RESOLUCIÓN DEIA-IA- 002-2024

Por la cual se resuelve la solicitud de evaluación del Estudio de Impacto Ambiental (EsIA), Categoría II, correspondiente al proyecto: **TERMINAL DE SERVICIOS MARÍTIMOS: ÁREA DE MANIOBRA Y PONTÓN**, cuyo promotor es la sociedad **OCEAN POLLUTION CONTROL, S.A.**

IMAGEN 1. ÁREA TOTAL DEL PROYECTO (PUNTOS DE COORDENADAS)

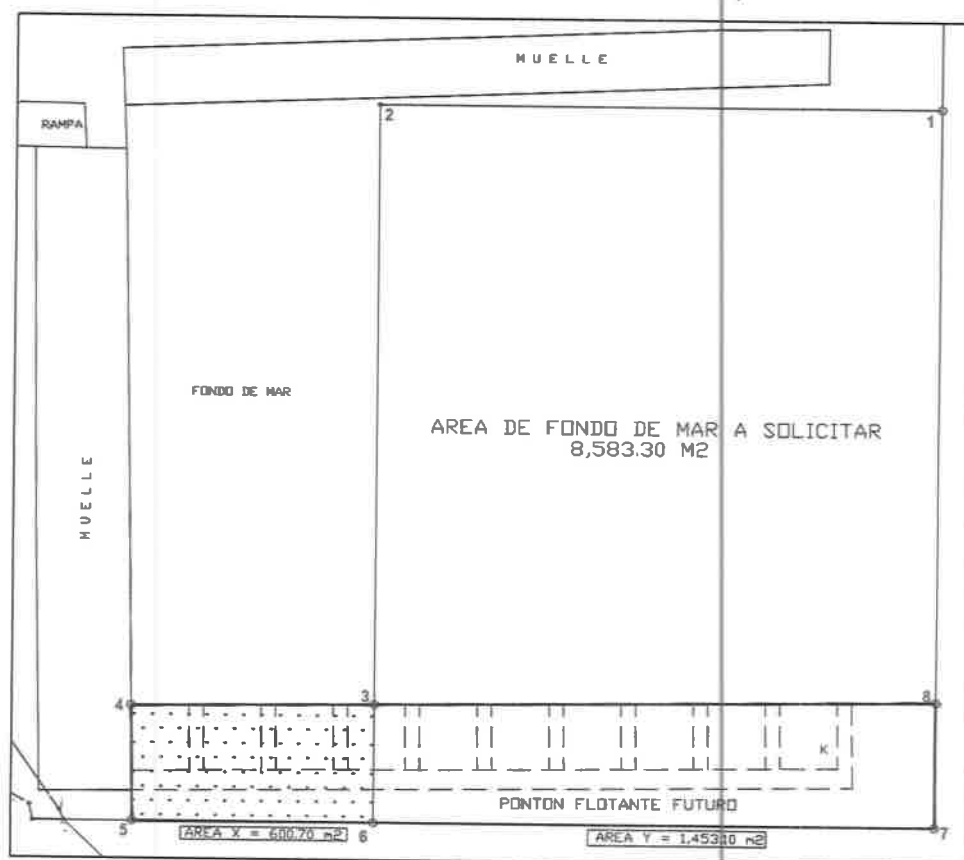
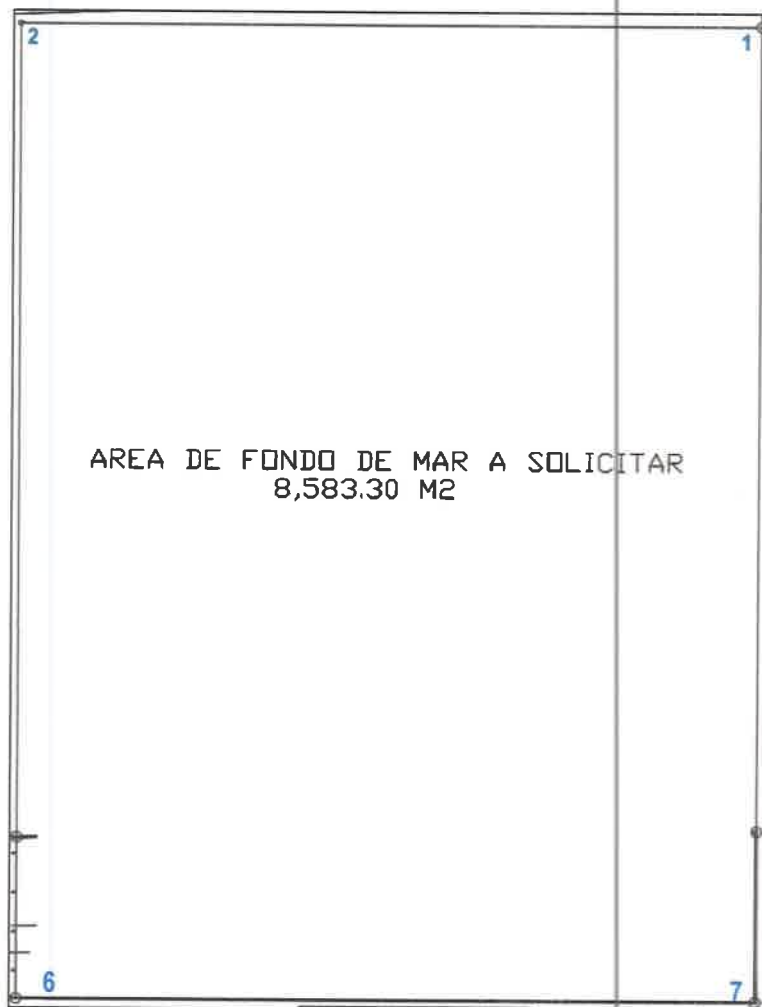
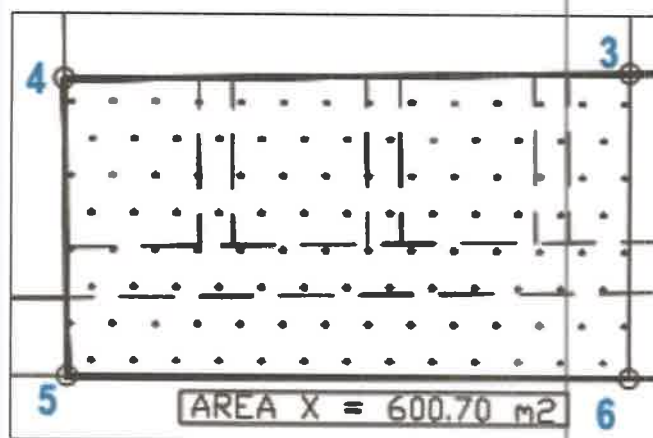
1. En la respuesta dada a la pregunta 1 de la nota DEIA-DEEIA-AC-0159-2707-2023, se indica “... *El área total del proyecto es 9,184.00 m² y comprende el área del pontón y la de maniobra. Dentro de los 9,184.00 m²; se incluye un área de 600.70 m² que está bajo el contrato de concesión No. A-2005-2020 y otra área de 8,583.30 m²; que está fuera del contrato de concesión citado pero que se gestionará, a través de una adenda al contrato de concesión ante la Autoridad Marítima de Panamá*”. Igualmente, se presentan las coordenadas del área total del proyecto, área de fondo de mar a solicitar y área de fondo de mar dentro del contrato de concesión No. A-2005-2020. Sin embargo, mediante **MEMORANDO-DIAM-2005-2023**, la Dirección de Información Ambiental, arrojó las

Nota: En el plano presentado en el EslA se puede identificar el área del pontón como Área X + Área Y = 2,053.80m²

IMAGEN 5. MOPLA

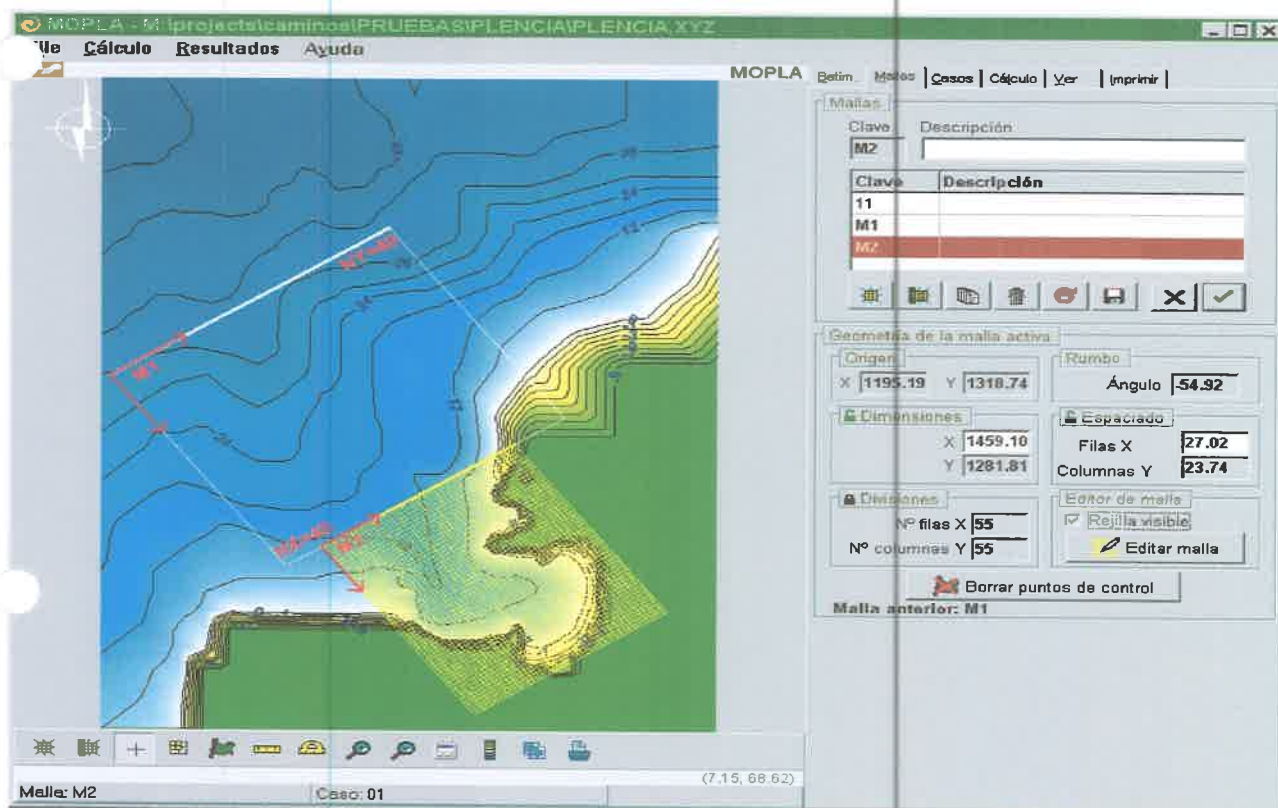
- Presentar modelación de propagación de oleaje, corriente y evolución morfodinámica de playas.
11. En la página 99 del EsIA, punto **8.3. Percepción local sobre el proyecto, obra o actividad (a través del plan de participación ciudadana)**, se indica “... En la Junta comunal del corregimiento Barrio Norte se aplicó una encuesta, el resto de las instituciones visitadas, el personal que se encontraba en las respectivas oficinas no eran los autorizados para dar la opinión por parte de la misma. Sin embargo, se les indicó que en la volante está anotado el correo electrónico para participar en la consulta ciudadana, es importante recalcar que, hasta el momento de la confección de este documento, no recibimos opiniones vía correo electrónico”. Respecto a lo antes señalado se solicita:

No obstante, se presenta imagen de MOPLA, la cual se obtuvo de la página web del citado instituto, para referencia de la modelación.

IMAGEN 6. BATIMETRÍA DEL ÁREA.

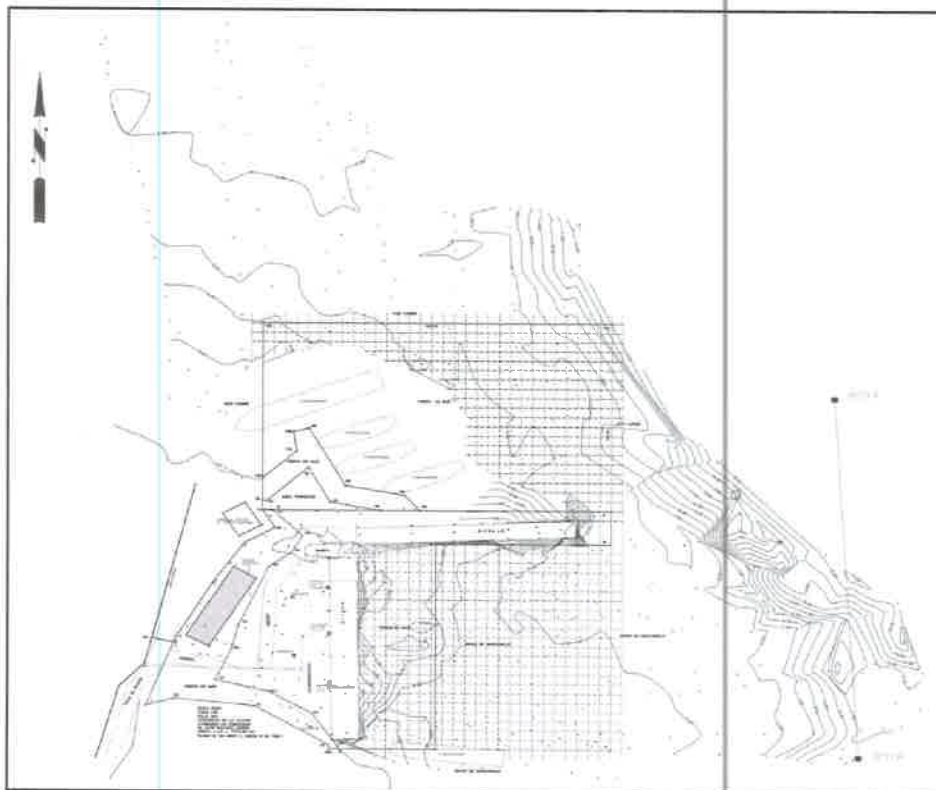
- **Respecto a la pregunta 9**, referente a la batimetría del área del proyecto, el promotor anexa informe y plano de la batimetría (ver fojas 136 a la 139, 179 del expediente administrativo).

Detalle del mapa de la batimetría que fue incorporado en el EsIA:
